MAIR300 系列 進氣孔新增白鐵網片

設變通知

以 MAIR300-15A 之外觀照片示意。

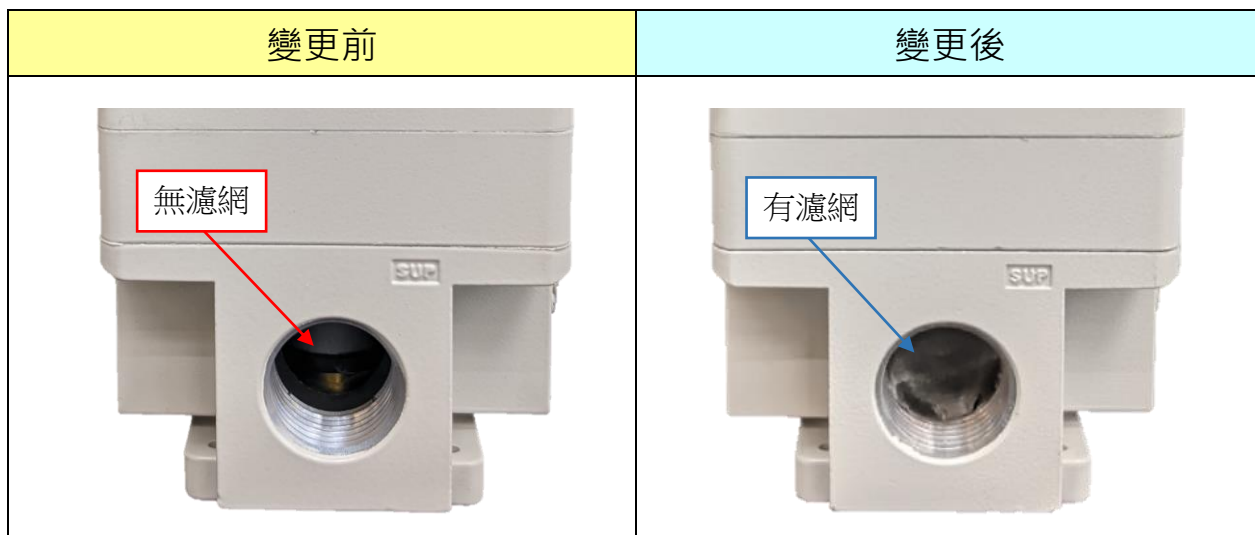
為防止配管作業之密封膠或其它管路雜質混入，導致產品性能異常，MAIR300 系列進行設變新增進氣孔白鐵濾網。
